1、运行有问题，删除 2 行代码后可以运行；

```
1 # -*- coding: utf-8 -*-
2 """
3 PKPM-CAE 叠合梁模型 - 自动生成脚本 (工字型截面)
4 梁长: 7800.0 mm, 距高: 1100.0 mm, 预制层高: 1025.0 mm
5 截面宽: 250.0 mm, 翼缘伸出: 125.0 mm, 翼缘厚: 150.0 mm
6 翼缘总宽: 500.0 mm (翼板+两侧翼缘)
7 孔洞数量: 1
8 预应力: 0.0 MPa
9 """
10 from pypcae.enums import *
11 from pypcae.comp import *
12 from pypcae.stru import StruModel
13 import os
14 import math
```

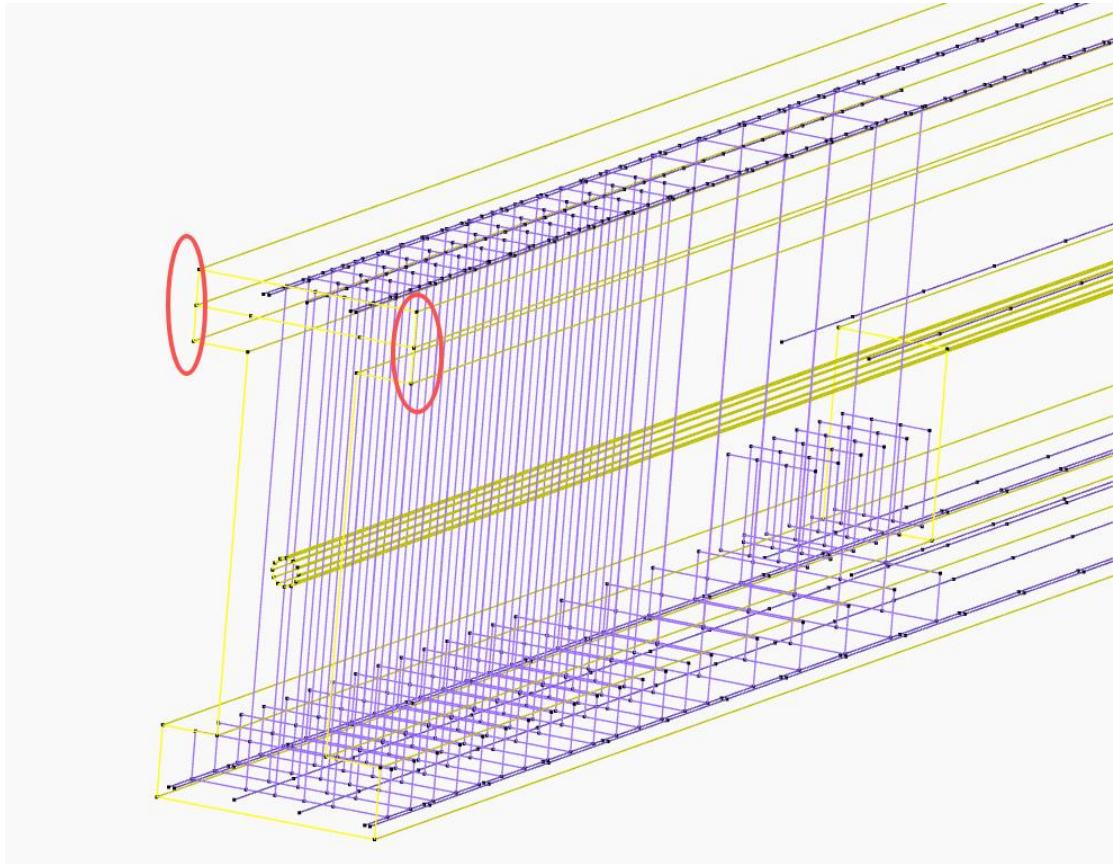
3、预应力筋孔洞的高度，在洞口范围：

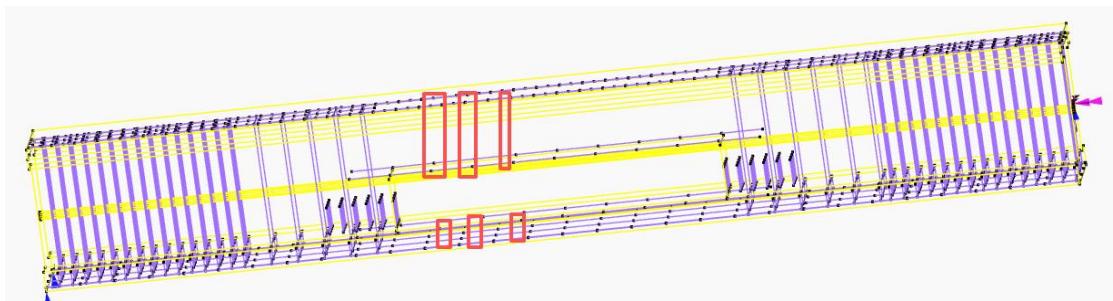
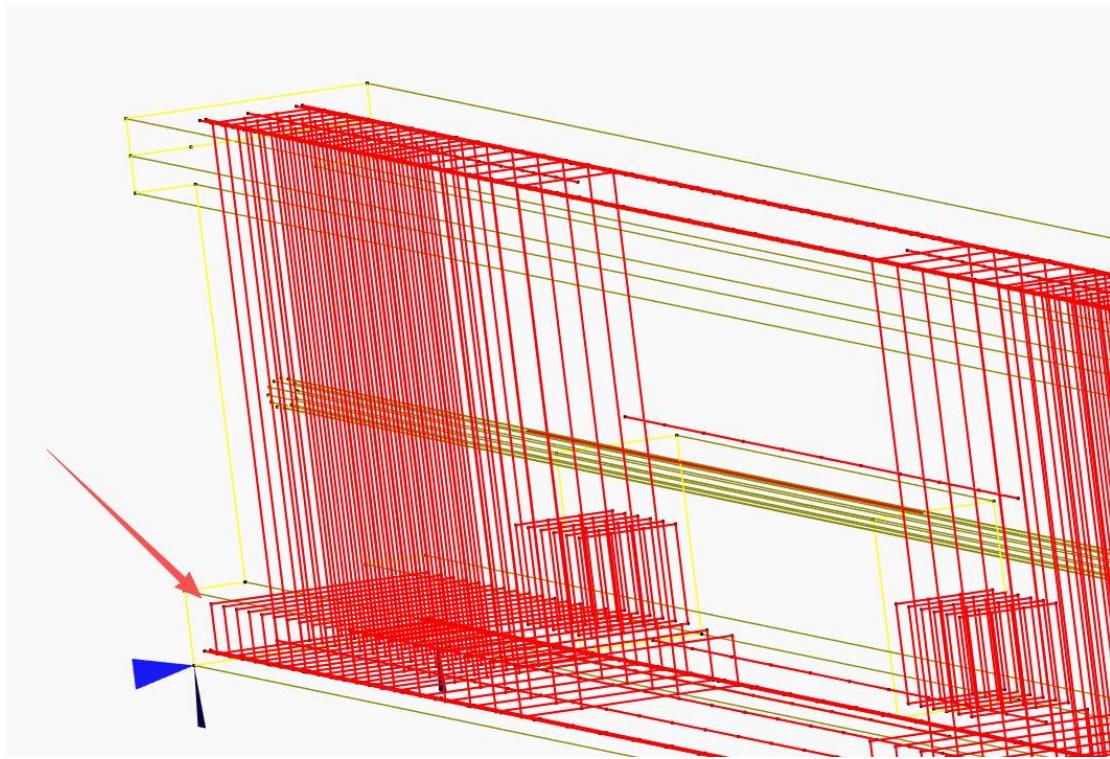
5、洞口顶部、底部的梁端，要设置加强箍筋及设置逻辑；

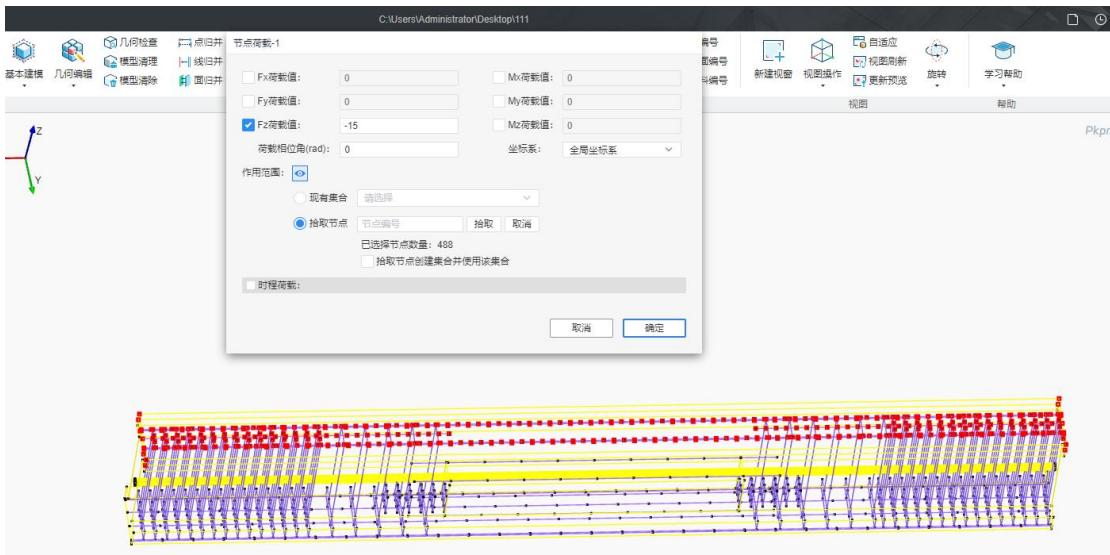
6、底部翼缘顶部纵筋，在角点也至少要有钢筋，这里钢筋自动布置的逻辑上麻烦帮我们考虑一下，顶、底翼缘是类似的；

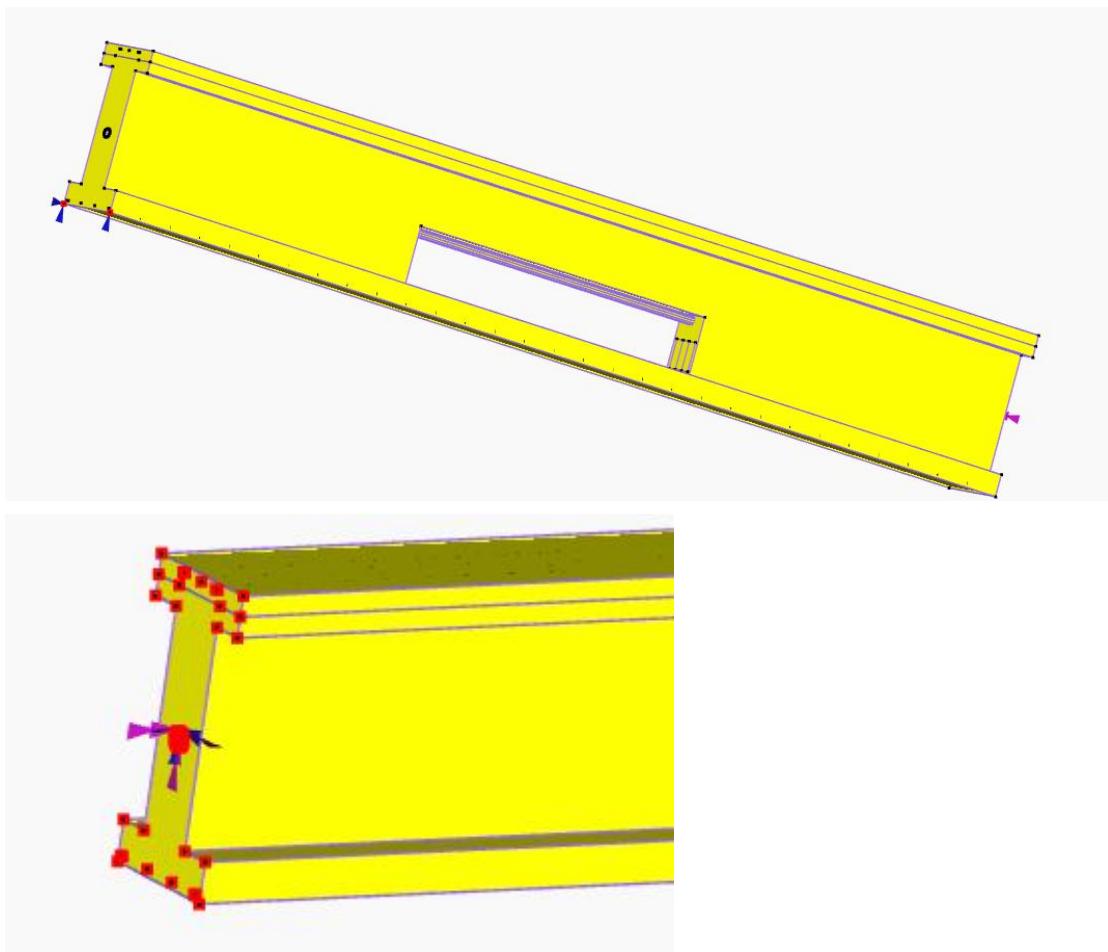
7、荷载输入，目前是按节点荷载模拟均布荷载吗？实际操作的时候，逻辑上还是有问题，节点数量不一样，荷载也会不均匀；还有一个问题就是我们建模模块输入的荷载，到后面网格划分之后，荷载是怎样传递给网格呢，我们这两天也咨询一下 pkpm 那边，看这种荷载是一般怎么处理。
